ADENDO № 02 AO EDITAL DA CONCORRÊNCIA № 06/2023-SEF

- Execução da reforma das Coberturas dos Blocos "A", "B", "C", "E", "F" e "G" do Conjunto Residencial, da Pró-Reitoria de Inclusão e Pertencimento da USP.

7. PREMISSAS E DIRETRIZES OBRIGATÓRIAS PARA O SERVIÇO

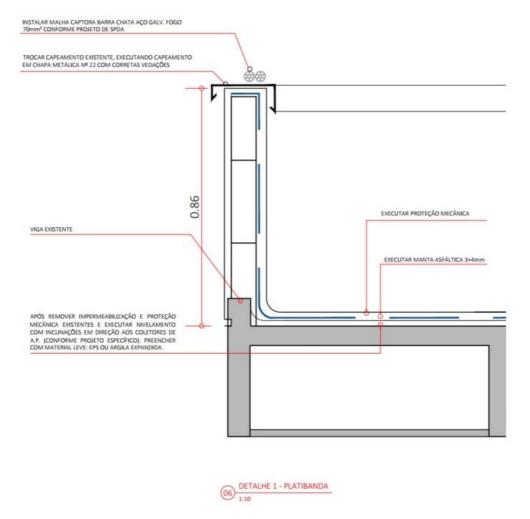
Pergunta: Onde se encontra o "subitem f"?

Verificar subitem f, do item 7. Premissas e diretrizes obrigatórias para oserviço.

- f. Os serviços de remoção, em especial os telhados, só poderão ser iniciados no edifício com a certeza de que se seguirá nos dias subsequentes o restante dos serviços, de forma a não haver risco de a cobertura ficar por tempo prolongado sem parte de sua impermeabilização ou estrutura existente.

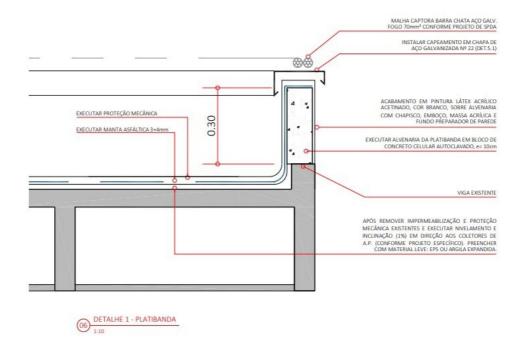
3- No arquivo nomeado "Coberturas CRUSP_ARQ_BLOCO_ACE_R01-Folha01" verificamos que é solicitado aexecução do acabamento da alvenaria existente, conforme recorte de parte do projeto abaixo:

Pergunta: Não foi encontrado nem em memorial descritivo nem em planilha de serviços os equipamentosnecessários para a execução dos serviços nos locais indicados, podendo ser, andaimes, balancim, cadeirinha, entre outros similares, como devemos proceder?

Nas lajes dos blocos A, B, C e E serão executados os serviços de remoção da cobertura e instalação de manta asfáltica, não sendo necessário o tratamento dasplatibandas em sua face externa. Já nos blocos F e G serão executadas apenas uma alvenaria de cerca de 30 cm no perímetro de modo a permitir a execução da "virada" da manta asfáltica conforme detalhe abaixo. Deste modo não serão necessários o uso de andaimes, plataformas, etc.
